Diarienummer
KS-2024/1492.210
Er referens
[Klicka här för att ange text.](#)

Samråd inför ansökan om nätkoncession för ny 130 kV-kraftledning mellan Masmo station i Kungens kurva och Glömsta i Huddinge kommun, Stockholms län – svar till Vattenfall Eldistribution AB

Yttrande

Bild 2: Utdrag ur Utvecklingsplan för Kungens kurva

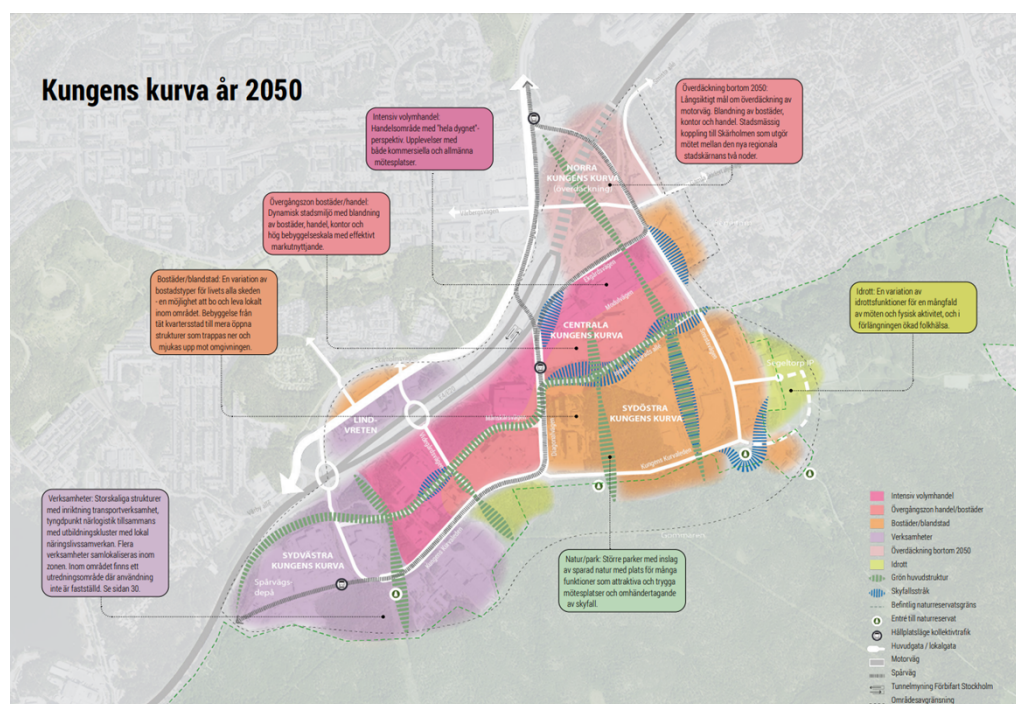
För kungens kurva finns sedan mars 2023 en antagen utvecklingsplan. Kungens kurva planeras till en levande regional stadskärna med handel, arbetsplatser och uppemot 10 000 bostäder. Kungens kurva kopplas samman med Skärholmen och tillsammans är detta en av de åtta regionala stadskärnorna som pekas ut i den regionala utvecklingsplanen för Stockholmsregionen (RUFs). Syftet är att skapa en flerkärnig Stockholmsregion och avlasta den centrala regionkärnan. Här ska tät sammanhållen bebyggelse i de bästa kollektivtrafiklägena utvecklas. Kommunens planering utgår ifrån att befintliga kraftledningar som utgörs av luftledningar på sikt markförläggs för att skapa en god livsmiljö i den regionala stadskärnan. Huddinge kommun ser därför positivt på markförlagd kabel ut från station Masmo och förordar alternativ A framför B för att undvika att ny mark i onödan belastas av rättigheter.
